SILENCIEUX D'ECHAPPEMENT

Modèle : Breva 750

COMMUNICATION TECHNIQUE NO 02-2003**17 avril 2003**

Objet : Niveau d'huile moteur**Modèle : Breva V750 i.e.****Châssis concernés : tous**

Objet : silencieux d'échappement

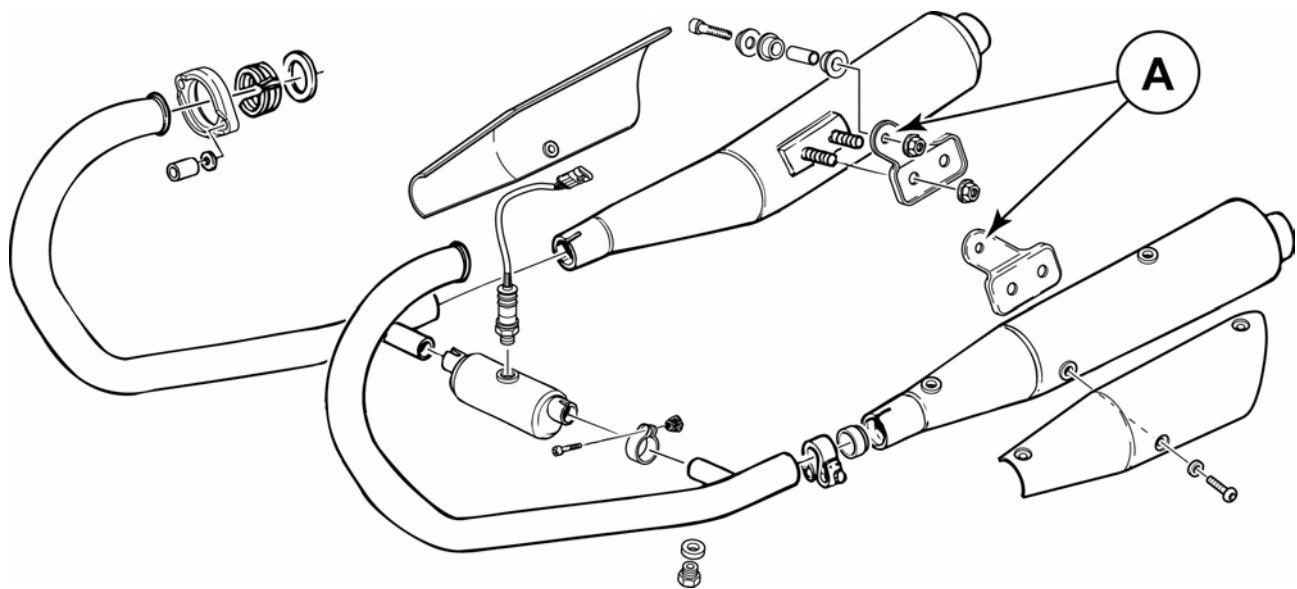
Les silencieux se détachent à cause d'une longueur non appropriée des tuyaux d'échappements.

la longueur des conduits d'échappement a été modifiée sur les motos de nouvelle fabrication.
Pour les motos déjà livrées, la solution du problème est la réalisation de longs sur les brides des silencieux (A).

Objet : huile dans le boîtier du filtre à air

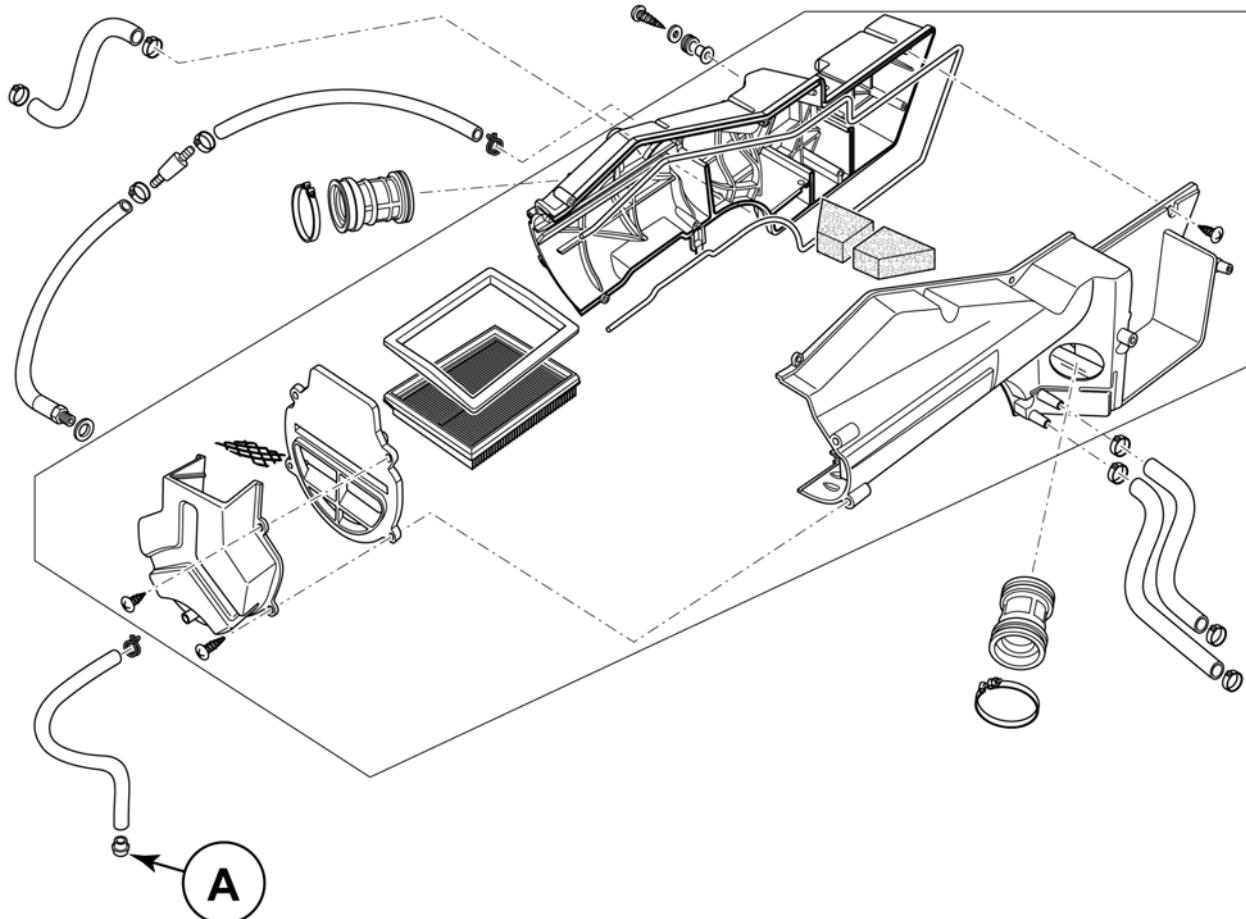
l'huile, qui entre dans le boîtier du filtre à air, se décante à la partie inférieure de celui-ci et sort par les jonctions ou par le bouchon (A) situé à l'extrémité de la tubulure de purge.
On n'a constaté cette anomalie que sur des véhicules démo ou de toute première fabrication.

le contrôle de l'étanchéité de la boîte à filtre se fait avant assemblage du véhicule et par l'intermédiaire d'un essai de pression à air.

Le bouchon (A) a été remplacé par un bouchon étanche.

Objet : verrouillage préselecteur changement de vitesse

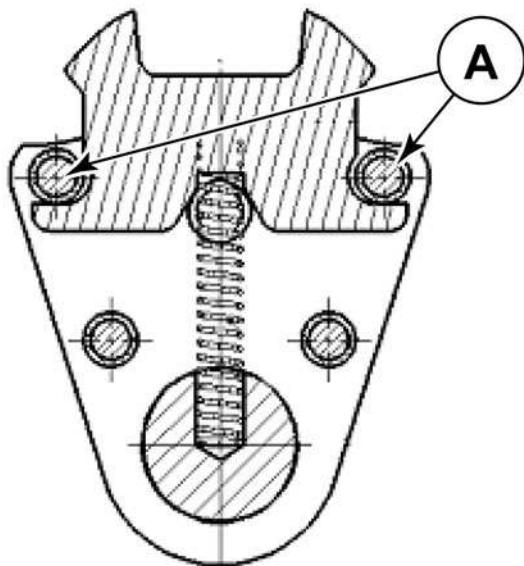
la glissière à l'intérieur du préselecteur peut se coincer contre les deux axes (A).

on a **augmenté le diamètre des axes** (de 7.0 mm à 7.2 mm) et la tolérance de concentricité est maintenant plus serrée.

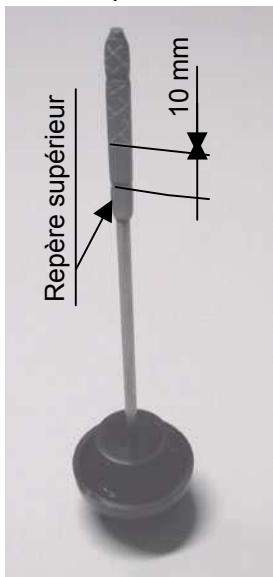
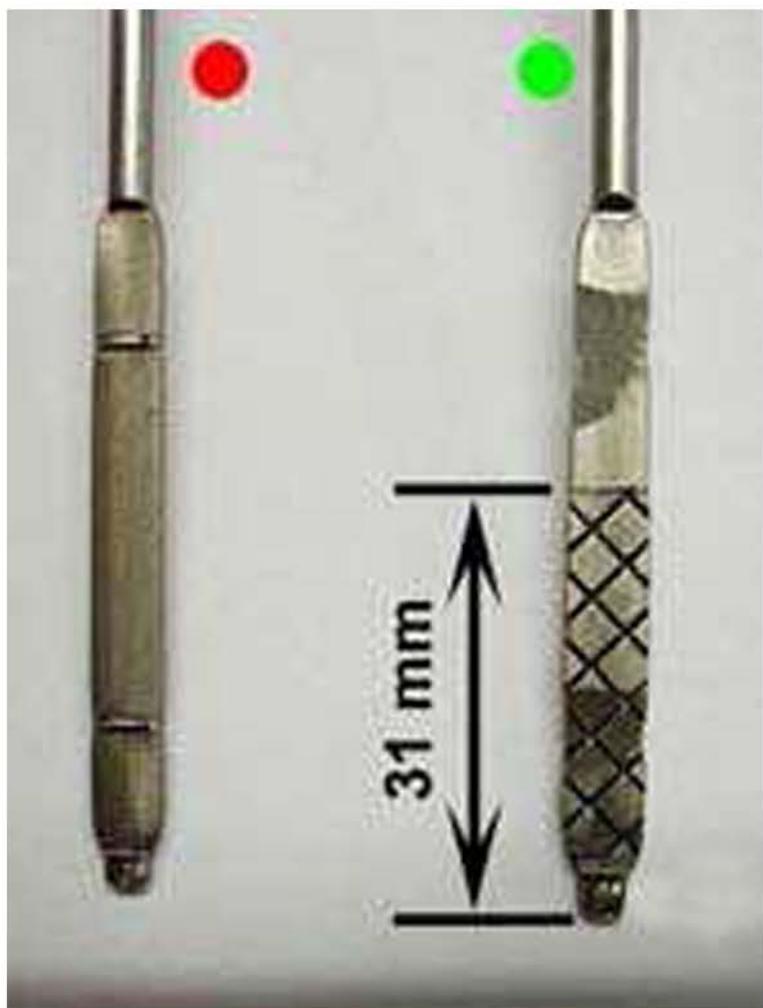
Défaut relevé sur le véhicule : quantité excessive d'huile extraite par le reniflard huile.

Cause principale : quantité excessive d'huile moteur.

Une quantité excessive d'huile moteur peut causer une augmentation de la quantité d'huile extraite par le circuit de récupération des gaz depuis le carter. Dans certains cas exceptionnels, on relève une présence d'huile anormale dans le reniflard transparent qui va du corps filtre jusqu'au raccord postérieur du semi-berceau droit.

Solution technique : vérification et appoint de l'huile moteur (1,8 kg).

L'opération de contrôle peut être aisément effectuée au moyen de la tige de contrôle du bouchon de l'huile. La quantité d'huile est correcte si la tige est enduite jusqu'au point se trouvant environ 10-11 millimètres sous le repère de niveau maximum. La partie indiquée sur la photo indique la partie de la tige devant tremper dans l'huile. Le contrôle doit être effectué lorsque le moteur est chaud, après 20 minutes de marche environ.

Pour faciliter le contrôle lors du changement périodique de l'huile moteur, il peut être utile de faire une encoche de référence à la cote indiquée.

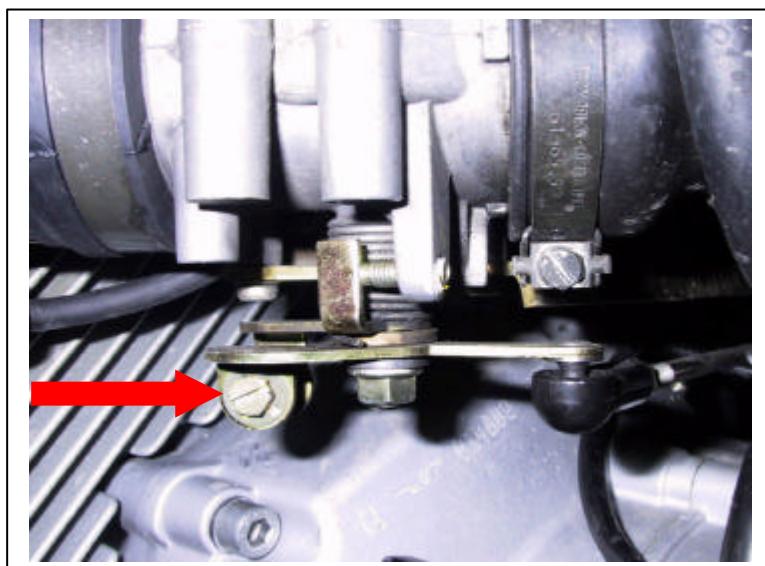
Errata : Sur le **manuel d'atelier partie-cycle** il est conseillé de corriger l'équilibrage en desserrant les contre-écrous de la tringle de commande des corps à papillons. CETTE PROCEDURE N'EST PAS CORRECTE ; POUR EQUILIBRER LES CYLINDRES IL FAUT TOURNER L'ELEMENT DE REGLAGE DE LA TRINGLE DE LIAISON DU CORPS A PAPILLON.

Objet : Fuite d'huile dans l'embase cylindre

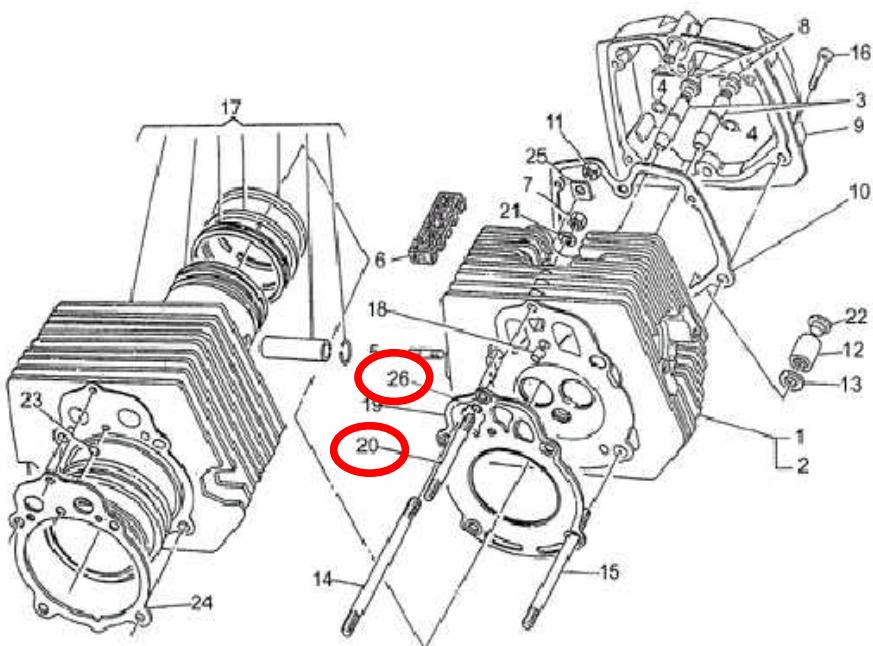
Nous vous informons que le réseau nous a signalé quelque problème sur les modèles dont il est question, relativement à des fuites d'huile dans l'embase cylindre.

Il résulte de nos contrôles que ce problème de fuite d'huile est résoluble en ajoutant le joint torique réf. 90706076 sur le goujon prisonnier réf. 96508145.

- Enlever le goujon prisonnier M8 x 143 Réf. 96508145 (élément 20).
- Nettoyer le logement du goujon prisonnier et le goujon prisonnier.
- Remonter le goujon prisonnier en utilisant du Loctite 243 et serrer au couple prescrit.
- Monter le joint torique, référence 90706076 (élément 26), dans le goujon prisonnier.
- Remonter tout l'ensemble en utilisant des joints neufs, sans ajouter de pâte à joints.

Objet : Surchauffe de la connexion entre l'alternateur et le régulateur de tension.

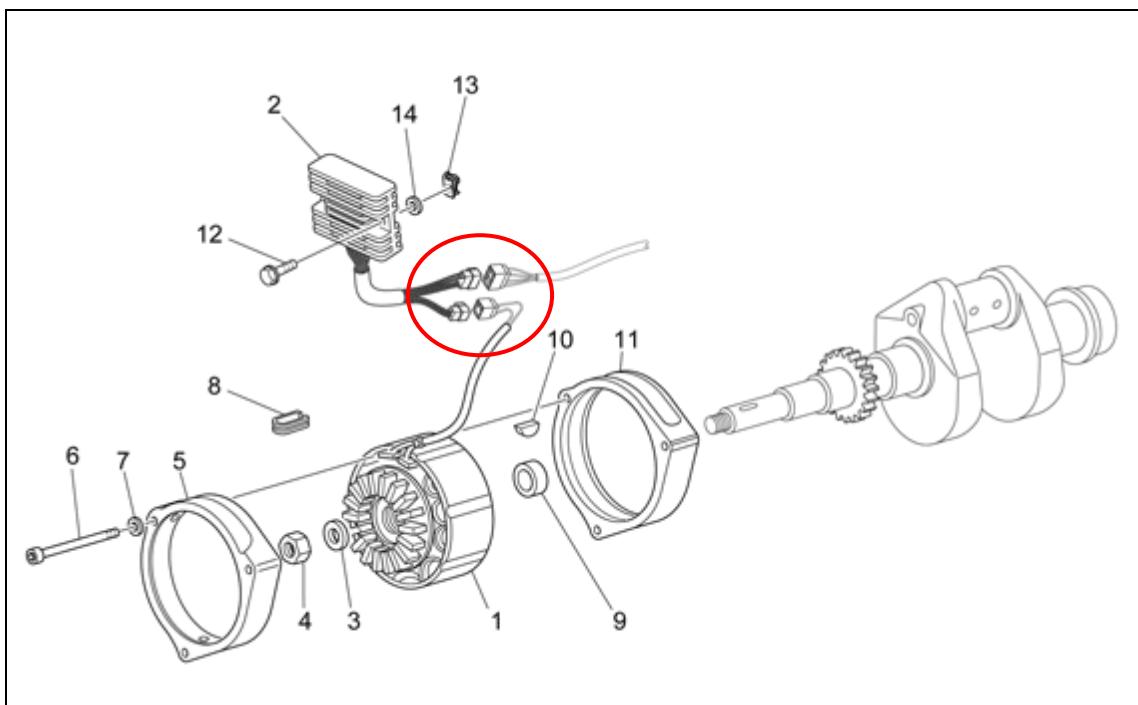
Certains véhicules peuvent présenter une surchauffe au niveau de la connexion entre l'alternateur et le régulateur de tension, dans la zone indiquée par la flèche rouge.

CAUSES : connexion défectueuse spécialement en cas de vibrations accentuées et surchauffe conséquente du connecteur.

1. En phase de pré-livraison du véhicule, cercler la connexion entre l'alternateur et le régulateur de tension avec un collier courant afin de la sécuriser.
2. Lors du passage du véhicule au garage pour effectuer les opérations de révision prévues, vérifier la zone intéressée. En cas de signes de début de brûlure, by-pass la connexion originale entre l'alternateur et le régulateur de tension avec un by-pass mammuth par exemple, en coupant le faisceau en amont et en aval de la connexion même.
